Строительство медицинского пункта в селе Жамансор Кызылкогинского района Атырауской области (без наружных инженерных сетей)

Архитектурные решения

175.1 - АР

ГИП	Даукараев		07.23	Привязан 175.1-АР	АО "КазНИИСА"
Разработал	Нургазы Т.		07.23	Строительство медицинского пункта в с. Жамансор Кызылкогинского района Атырауской области (без наружных инженерных сетей)	Листов 20
Норм.контр	Мусин		07.23		
Инв. №

УЗЕЛ №1 Примыкание к цоколю, отделанному декоративной штукатуркой

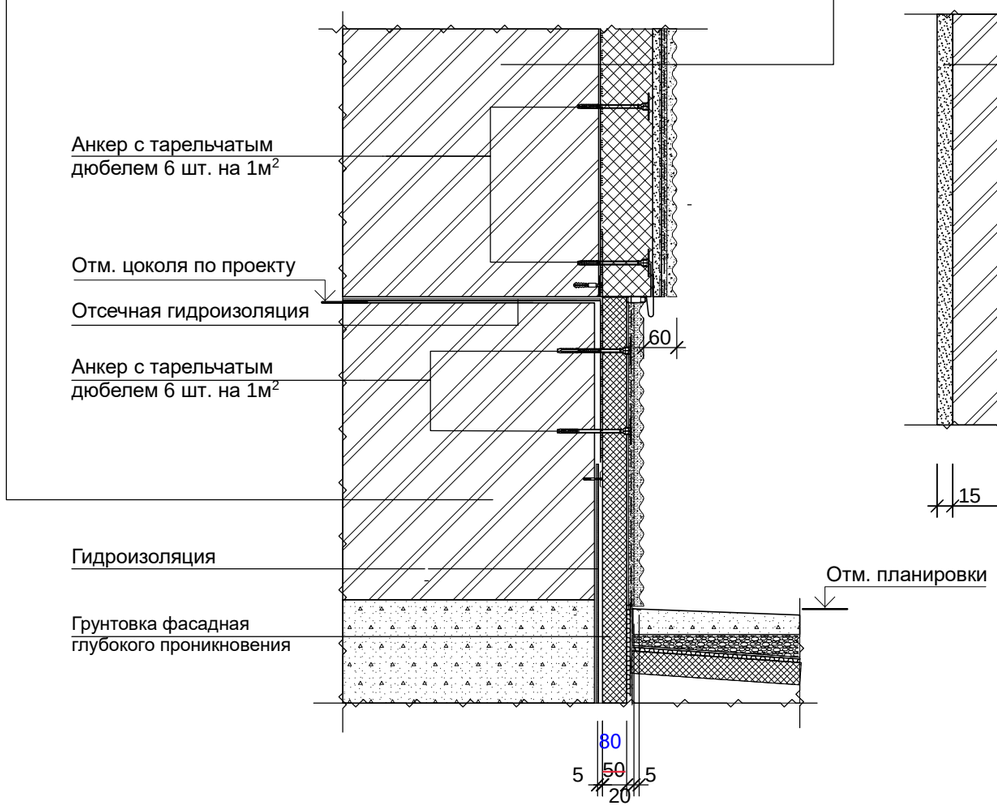
Краска фасадная
Декоративная минеральная штукатурка
Грунтовка фасадная универсальная
Сетка фасадная
Штукатурно-клеевая смесь
Минеральные плиты ППЖ-160НГ по ГОСТ 9573-2012, толщ.~~110~~мм 100
Штукатурно-клеевая смесь
Грунтовка фасадная универсальная
Наружная стена (керамический кирпич)
Улучшенная штукатурка внутренней отделки

УЗЕЛ №2 Стены с утеплителем (с отм.0,000 до отм.3,400)

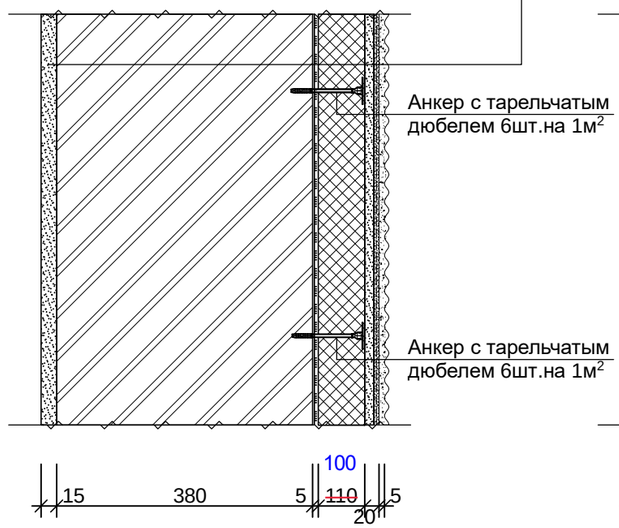
Краска фасадная
Декоративная минеральная штукатурка
Грунтовка фасадная универсальная
Сетка фасадная
Штукатурно-клеевая смесь
Минеральные плиты ППЖ-160НГ по ГОСТ 9573-2012, толщ.~~110~~мм 100
Штукатурно-клеевая смесь
Грунтовка фасадная универсальная
Наружная стена (керамический кирпич)
Улучшенная штукатурка внутренней отделки

УЗЕЛ №4 Вертикальный разрез по оконному проему

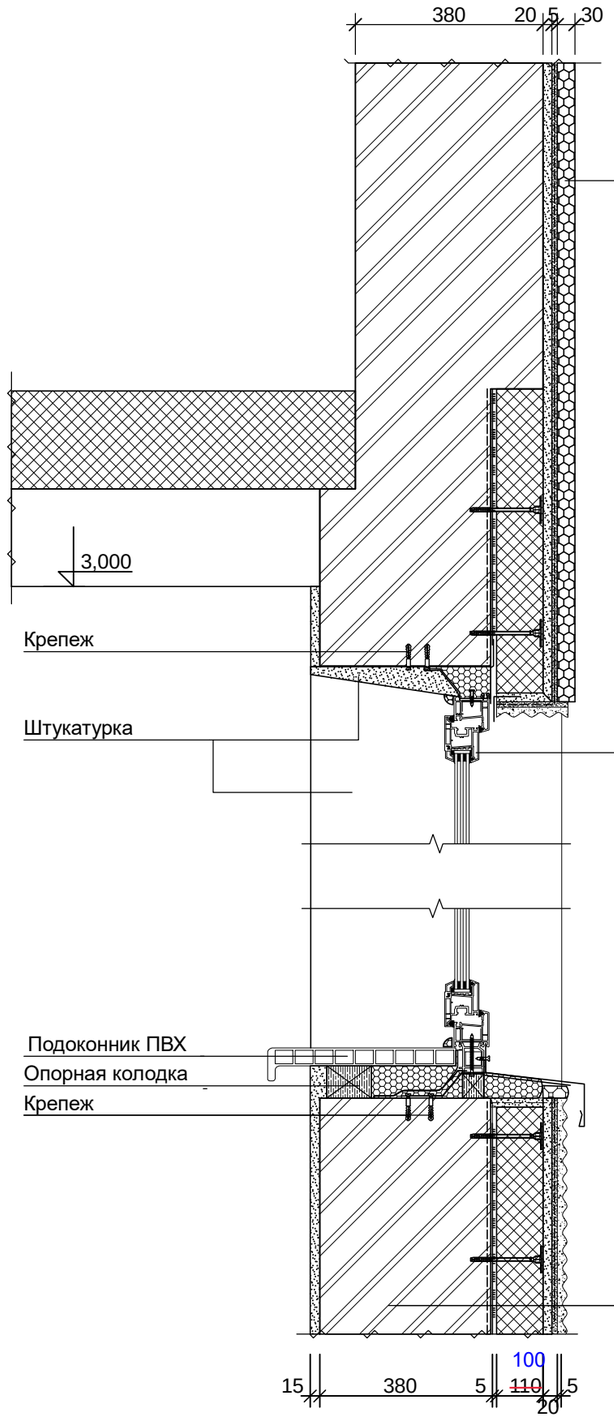
Краска фасадная
Декоративная минеральная штукатурка
Грунтовка фасадная универсальная
Сетка фасадная
Штукатурно-клеевая смесь
Минеральные плиты ППЖ-160НГ по ГОСТ 9573-2012, толщ.~~110~~мм 100
Штукатурно-клеевая смесь
Грунтовка фасадная универсальная
Наружная стена (керамический кирпич)
Улучшенная штукатурка внутренней отделки
